**Referència:** 1910/0/2

**Denominació:** Cubilet 200 ml baix

## Motiu informe:

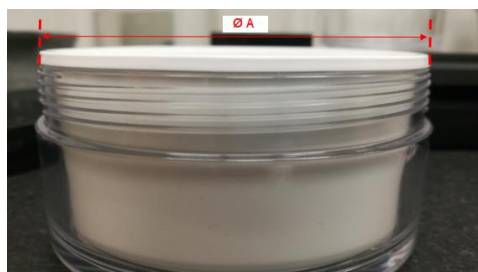
Informe de les modificacions del cubilet para conseguir estanquitat del conjunt T-106 amb obturador ref.1947, i ara també que la tapa rosqui bé.

Informe de la cinquena prova que s'ha fet. El principal problema ara es el roscat de la tapa, que costa d'arribar fins al final. Com ja fa dies que vaig informant, el problema es que ara els cubilets queden oberts, i fa que la tapa fregui.

La diferència es poca del diàmetre, però fa que al rosca la tapa fregui, i costa d'arribar a baix. La prova a 29", va una mica millor, però per Qualitat es NOK.
